TRANS/WP.29/GRSP/34  
18 février 2004

**RAPPORT DU GROUPE DE TRAVAIL DE LA SÉCURITÉ PASSIVE (GRSP)  
SUR SA TRENTE-QUATRIÈME SESSION**

PROPOSITION D'AMENDEMENTS AU RÈGLEMENT N° 14 FONDÉE SUR  
LE DOCUMENT TRANS/WP.29/GRSP/2002/12 ET LES DOCUMENTS  
SANS COTE N°S 3 ET 15 (voir par. 14)

Figure 2

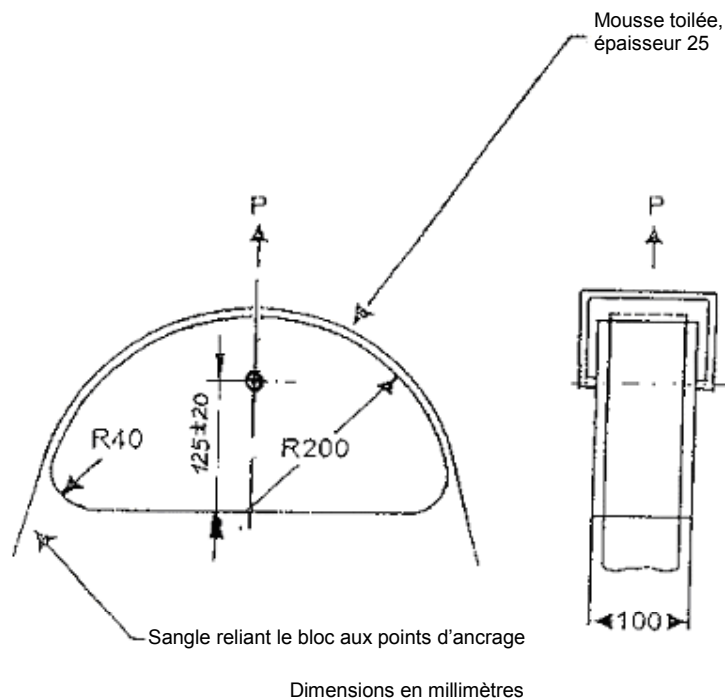
Figure 2, modifier comme suit:

Pour la fixation de la sangle, le dispositif de traction de la bretelle peut être modifié en ajoutant deux rebords et/ou quelques boulons de manière que la sangle ne puisse sauter pendant l'essai de traction.»
